**INFORME DE HITO DE CONTROL
Nº 094-2024-OCI/5347-SCC**

**“MEJORAMIENTO DEL SERVICIO DE EDUCACIÓN
SUPERIOR TECNOLÓGICA DEL I.E.S.T.P. LUIS E.
VALCÁRCEL, DISTRITO DE ILO, PROVINCIA DE ILO Y
DEPARTAMENTO DE MOQUEGUA”**

**HITO DE CONTROL N.º 1 – EJECUCIÓN AL MES DE
SETIEMBRE 2024**

Imagen n.º 1

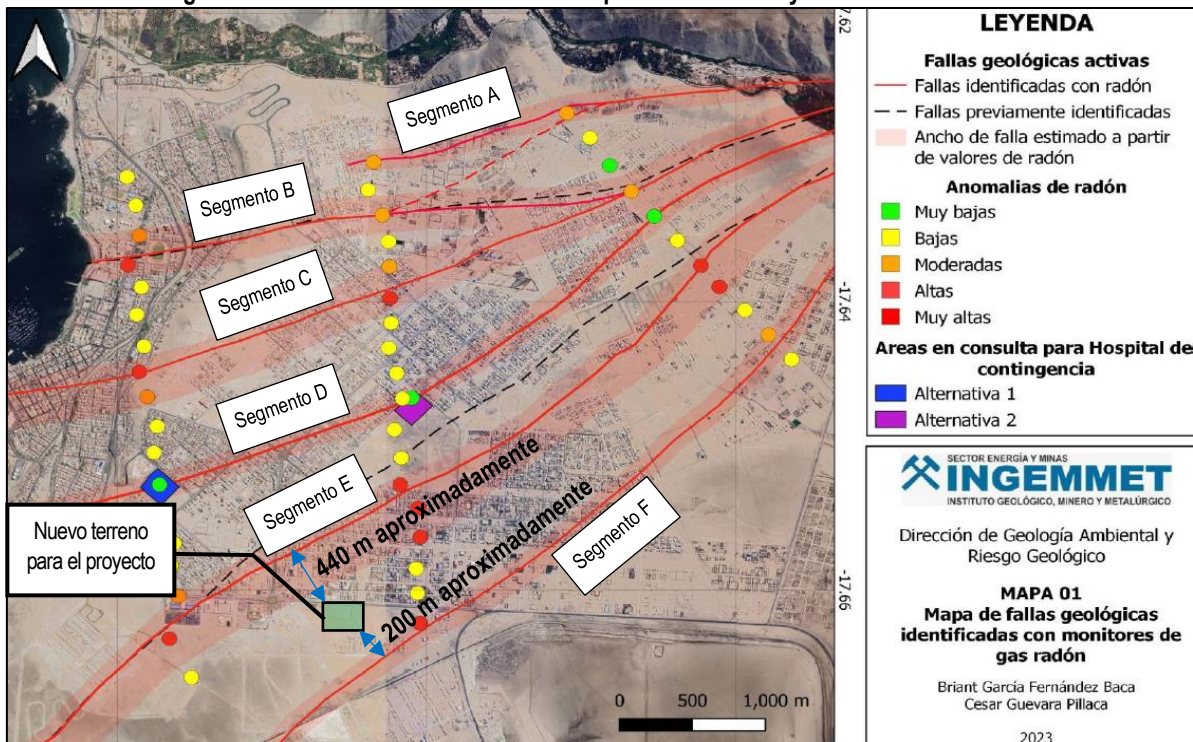
Valcárcel de Ilo está ubicado entre dos de los segmentos de la falla geológica Chololo, conforme se aprecia en la siguiente imagen:

Imagen n.º 2

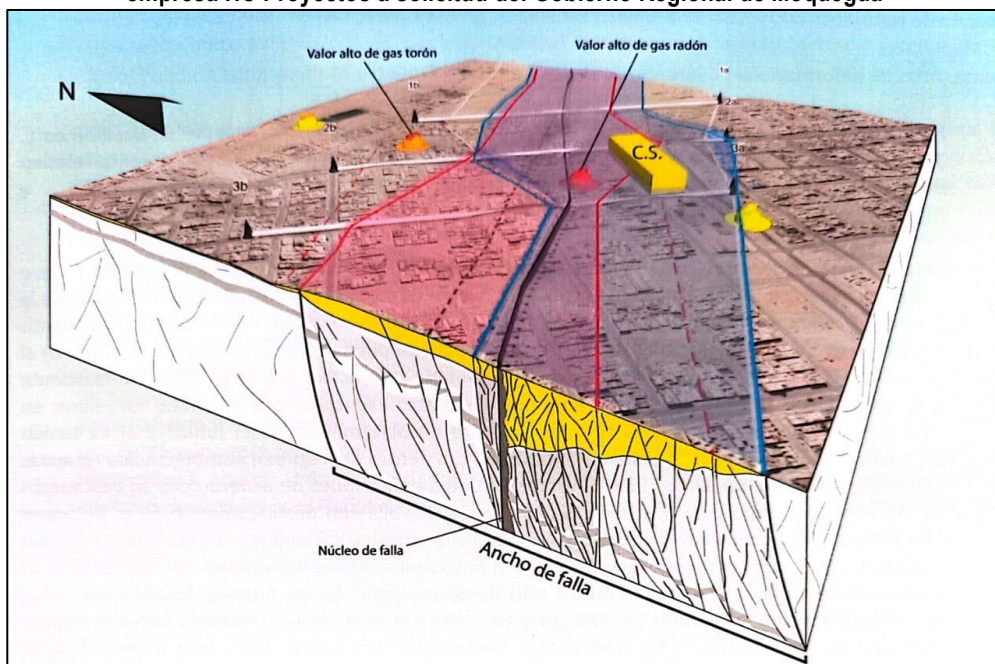
este tiene influencia directa en la ubicación del proyecto antes citado, conforme se aprecia en la siguiente imagen:

Detalle del cálculo del acero de refuerzo en vigas con el software Etabs - bloque A2

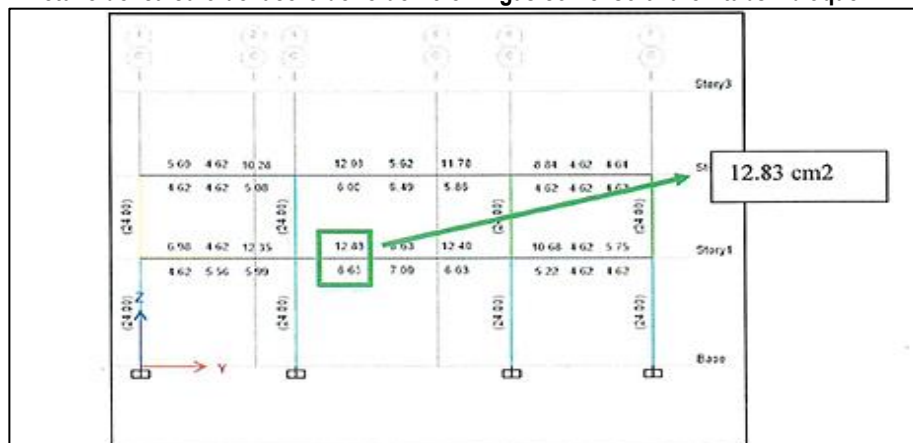
Respecto al diseño de elementos estructurales de los bloques A2, E, F, J, K y L, en los tomos 3 y 4 del último expediente técnico modificado y aprobado por la Entidad se indica que los diseños de los elementos estructurales (losas aligeradas, columnas, muros estructurales y vigas) que fueron realizadas con el software Etabs serían verificadas mediante hojas de cálculo realizadas en el software Mathcad u hojas de cálculo de Excel, las mismas que debieron adjuntarse en el anexo de la memoria de cálculo del sub componente de estructuras; sin embargo, de la revisión de todo el expediente técnico, no se encontró las mencionadas hojas de cálculo, conforme se aprecia en las siguientes imágenes.

Área del bloque I “Cafetería” según la memoria descriptiva del expediente técnico modificado

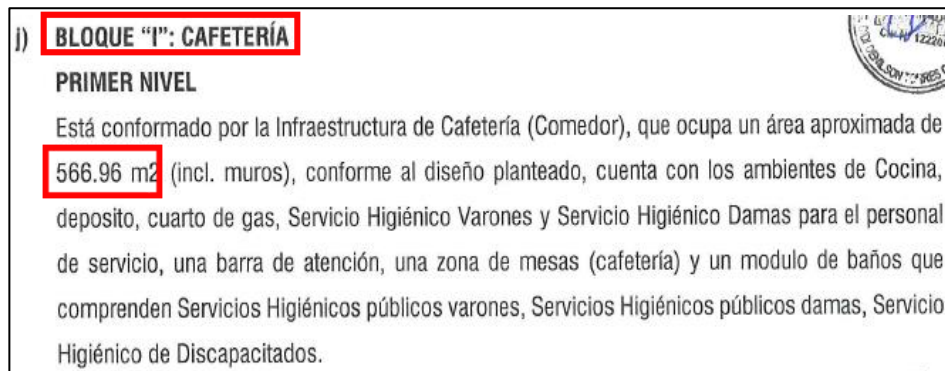
De la revisión de la memoria de cálculo de agua del último expediente técnico modificado, se advierte que dentro de los datos básicos de diseño para el sistema de agua potable se consideró una dotación de 8 litros por día por cubierto; sin embargo, el literal r) del sub numeral 2.2 “Dotaciones” del numeral 2 “Agua fría” de la Norma Técnica IS.010, Instalaciones Sanitarias Para Edificaciones, del Reglamento Nacional de Edificaciones, establece que para cafeterías y similares la dotación debe ser de 40 litros/m² para áreas de locales mayores a 100 m², considerando que la cafetería tiene un área de 566,96 m² y el área que corresponde a la zona de comedor es de 408 m² aproximadamente (ver imagen n.º 23); por tanto, la dotación para la cafetería debería ser 22 678,4 16 320 litros y no los 7 760 litros que se consideró en el expediente técnico modificado.

Imagen n.º 24
Redes exteriores de desagüe en los sectores exteriores del bloque A2 y el anfiteatro

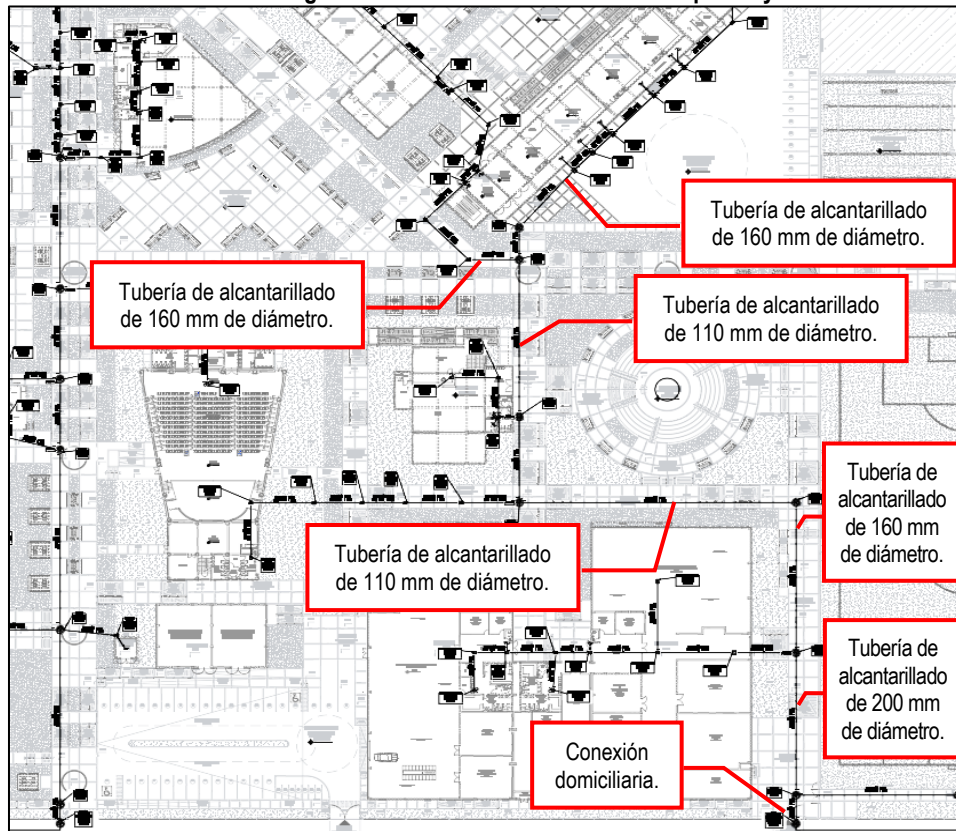
En el plano IS-D-01(entre el anfiteatro y el bloque A2), hay un tramo de tubería de 110mm que ha sido antecedido por dos tuberías de 160mm, esta disminución podría afectar el funcionamiento del sistema de desagüe puesto que una tubería de menor diámetro debería de descargar siempre en una tubería de igual o mayor diámetro, lo cual incumple lo dispuesto en el literal m) del sub numeral 6.2 “Red de recolección” del numeral 6 “Desagüe y ventilación” de la Norma Técnica IS-010 del Reglamento Nacional de Edificaciones que establece lo siguiente: “*La capacidad, tipo, dimensiones y ubicación de los interceptores (...), estará de acuerdo con el uso respectivo*”, esto implica que a lo largo de una red de recolección el caudal siempre será el mismo o mayor, pero nunca se reducirá, por tanto tampoco se debería reducir el diámetro de una tubería. Lo anterior se puede apreciar en la siguiente imagen.

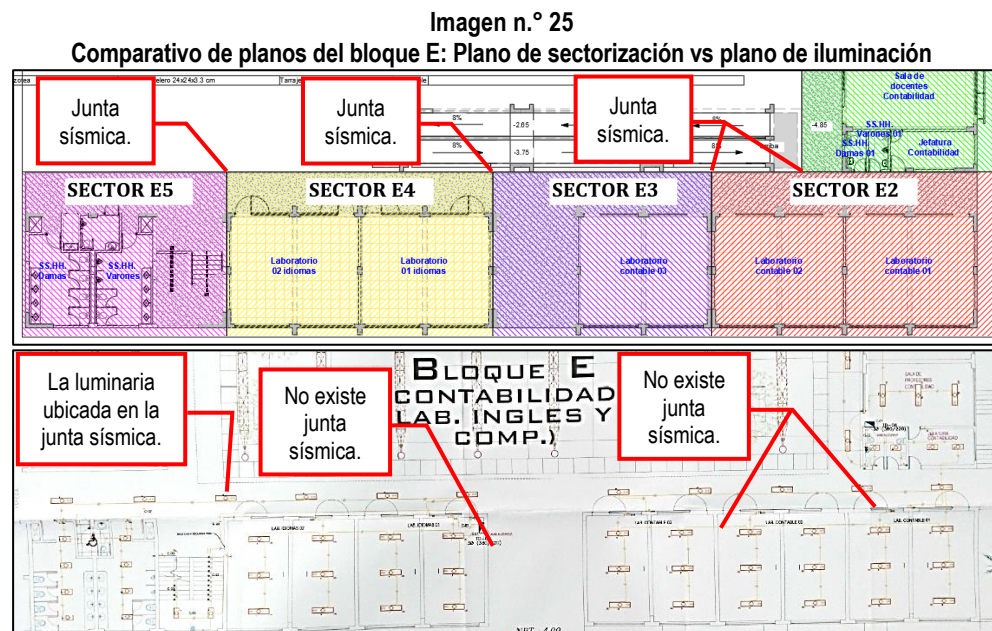
Por otro lado, en los planos de redes internas de desagüe se omitieron algunos detalles, por ejemplo, en el plano IS-D-03 del bloque A2, no se detalló la red de ventilación, aun cuando el numeral 6.5 “Ventilación” de la Norma Técnica IS.010 establece que “*El sistema de desagüe debe ser adecuadamente ventilado (...), a fin de mantener la presión atmosférica en todo momento y proteger el sello de agua de cada una de las unidades del sistema*”; asimismo, en el plano IS-D-07 Bloque E faltan detalles de los diámetros de las tuberías y detalle de la red de ventilación, en el plano IS-D-9 bloque F no se detalló la red de ventilación.

Imagen n.º 45
Ubicación de viga de cimentación evaluada – Bloque F1.

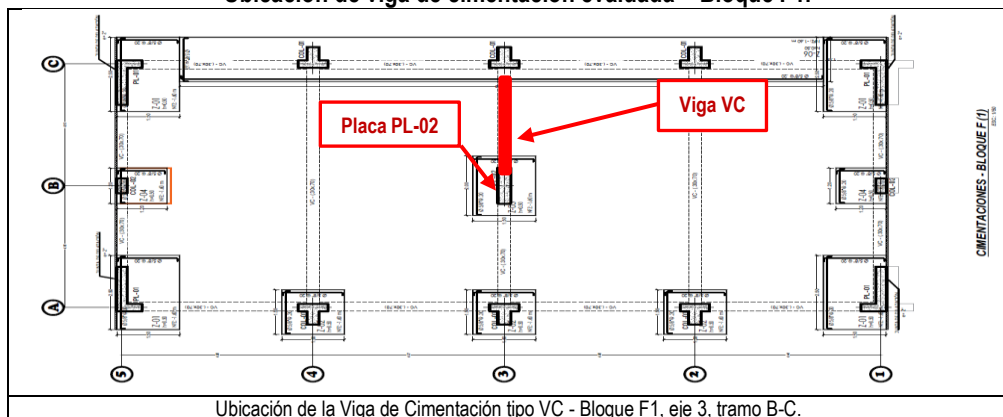
En cuanto a la viga de cimentación ubicada en el eje 3, tramo B-C, del bloque F1, la Comisión de Control advirtió un espaciamiento del primer estribo de 6 centímetros, cuando el detalle del plano E-F-03 establece un espaciamiento del primer estribo de 5 centímetros respecto a la cara del elemento vertical (placa PL-02); como se puede ver en el siguiente detalle:

Imágenes n.º 51 y n.º 52
Verificación del ancho de vigas (losa aligerada 2do nivel) – Bloque F3.

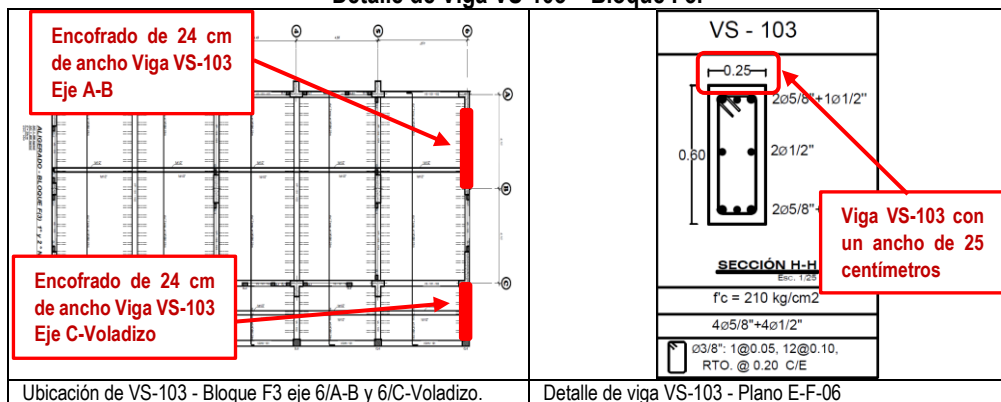
Ancho de viga VS-103 de 24 cm. Bloque F3 eje 6/A-B Ancho de viga VS-103 de 24 cm. Bloque F3 eje 6/A-B
Fuente: Acta de visita de inspección n.º 02-2024-GRM/OCI-SCC-2476202 de 18 de setiembre de 2024.

Por consiguiente, las deficiencias referidas al encofrado para vigas, con anchos menores o mayores a los establecidos en los detalles y planos del expediente técnico modificado, podrían ocasionar que las vigas tengan menores y mayores secciones, con condiciones que el profesional responsable del diseño estructural no haya considerado en su memoria de cálculo; sumado a ello, en lo referido a los recubrimientos del acero de refuerzo, los espesores menores al mínimo establecido en el expediente técnico modificado podría ocasionar que el refuerzo de acero quede expuesto a la intemperie y condiciones de humedad del ambiente, lo cual podría ocasionar corrosión, desgaste y pérdida de resistencia de las barras de acero y por consiguiente del elemento estructural, poniendo en riesgo la estabilidad de la estructura.

Imágenes n.º 60 y n.º 61
Vacíos u oquedades en las viguetas de losa aligerada de concreto – Bloque F1.

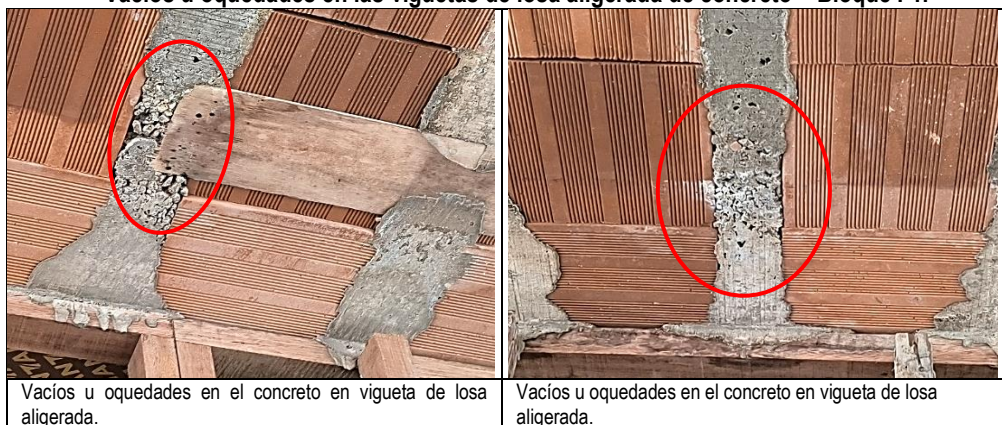
Por otro lado, la Comisión de Control advirtió deficiencias en el concreto de los elementos estructurales tales como columnas, placas y losas aligeradas, de los cuales se han advertido la presencia de vacíos u oquedades en el concreto (cangrejeras) y segregación producto de deficiencias en la colocación y compactación del concreto, tal como se indica en el acta de visita de inspección⁷³ y las imágenes siguientes:

Imagen n.º 92
Ubicación de las conexiones de desagüe para empalme hacia la red pública

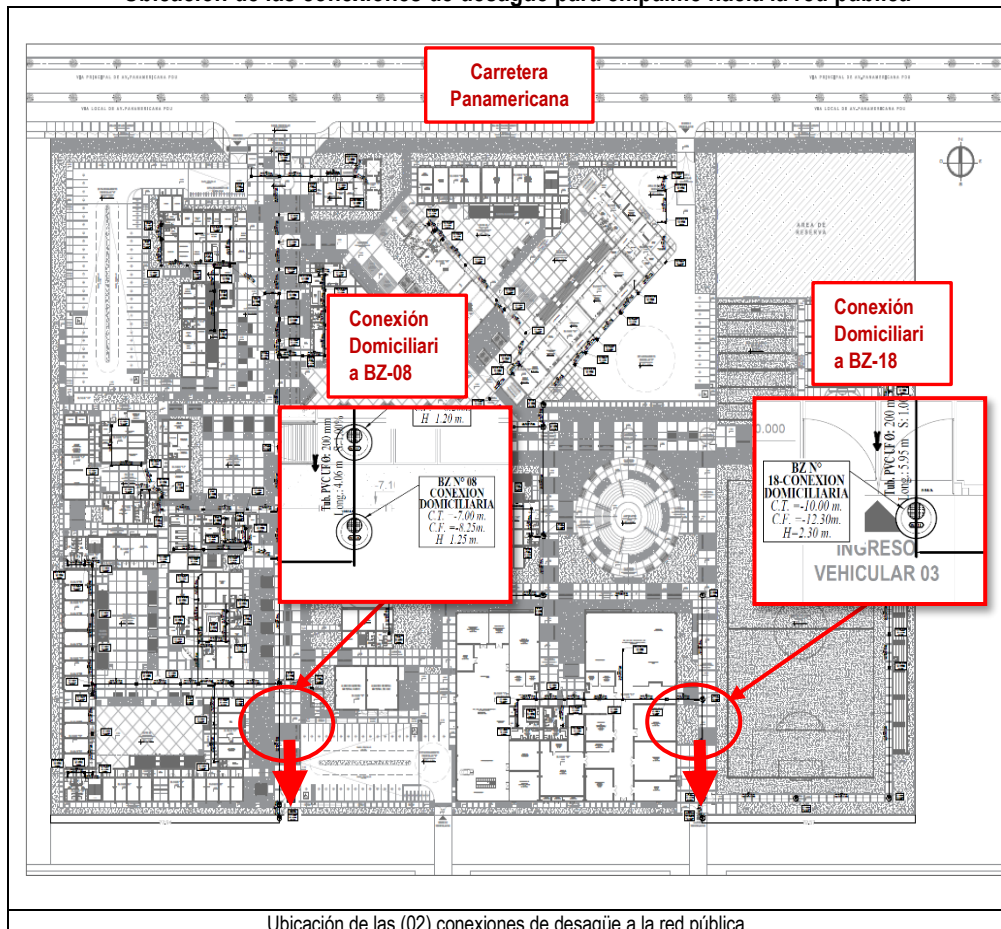
En tal sentido, el informe de factibilidad del servicio debe contener adicionalmente entre otros aspectos la ubicación del punto de empalme expresado en un esquema o el propio plano de ubicación presentado por el solicitante, en este caso si bien existe el "plano IS-D-01 Redes exteriores de desagüe – primer nivel", "Especialidad: Instalaciones Sanitarias" en el cual se ha propuesto dos (2) puntos de conexiones de desagüe para empalme con la red pública en la calle sin nombre paralela a la avenida Panamericana; conforme se puede observar a continuación:
